改善箇所説明図

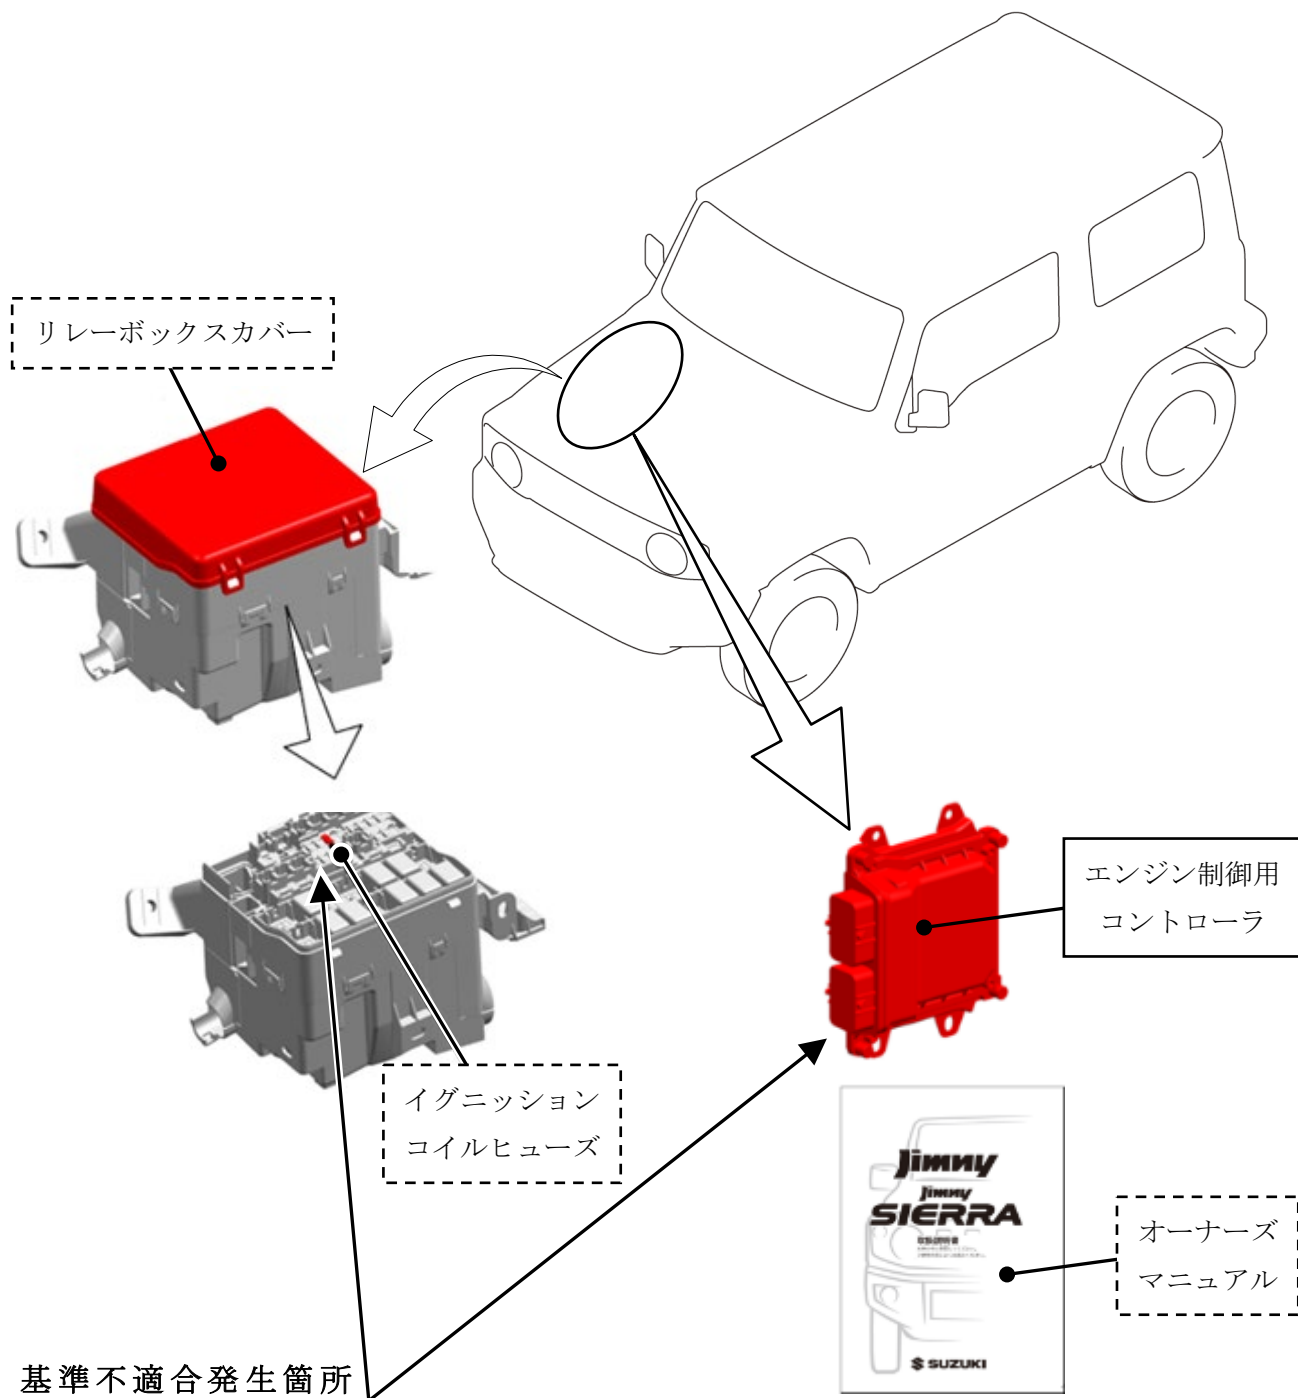
マニュアルトランスミッション車両のエンジン制御用コントローラにおいて、イグニッションコイルの通電制御が不適切であったため、クラッチ操作によりエンストした際、イグニッションコイルに過電流が流れることがある。そのため最悪の場合、イグニッションコイルヒューズが熔断しエンジンが始動できなくなるおそれがある。

全車両、エンジン制御用コントローラの制御プログラムを対策ソフトウェアに書き換え、イグニッションコイルヒューズ、リレーボックスカバー、オーナーズマニュアルを対策品と交換する。

識別： I Dプレートに橙色のシールを貼付する。
